LIBEREC

ÚZEMNÍ PLÁN

PŘÍLOHA Č. 137

M.3.16 OBECNÉ CELOMĚSTSKÉ

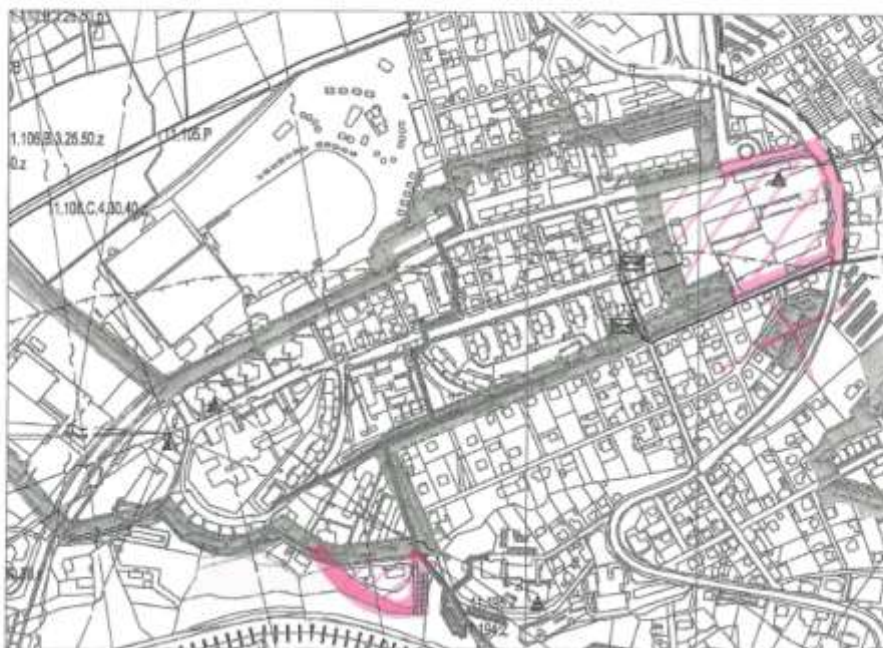
V návrhu nového územního plánu města Liberce z 2/2016 je vymezena oblast centrálního SZTE.

Požadujeme provedení úpravy vymezené oblasti centrálního SZTE v souladu s přílohami této připomínky.

Důvodem je ochrana a udržitelnost stávajícího rozsahu SZTE a spalovny TERMIZO v systému odpadového hospodářství města Liberce.
